改善箇所説明図

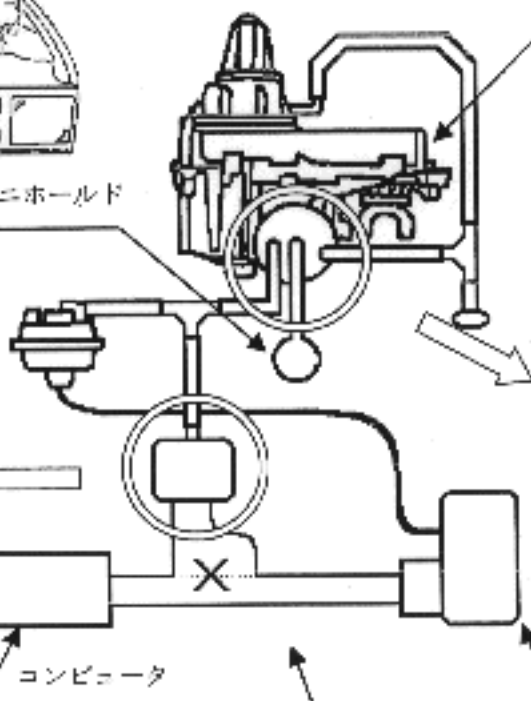
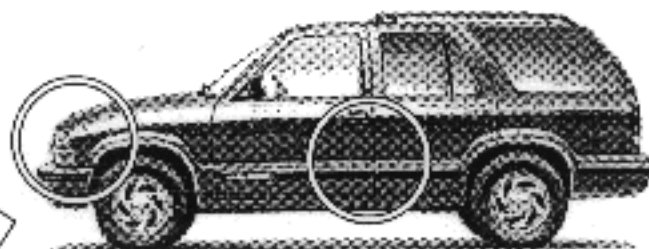
基準不適合発生箇所

制動装置の制動力制御装置（ABS：アンチロックブレーキシステム）において、走行状態（4輪駆動と2輪駆動）を検知するスイッチが不適切なため、2輪駆動での走行時に4輪駆動状態であるとコンピュータが誤認識し、制動力を制御してしまうことから、本来の作動より制動距離が長くなるおそれがある。

<改善方法>

全車両、当該スイッチを
対策品と交換する。
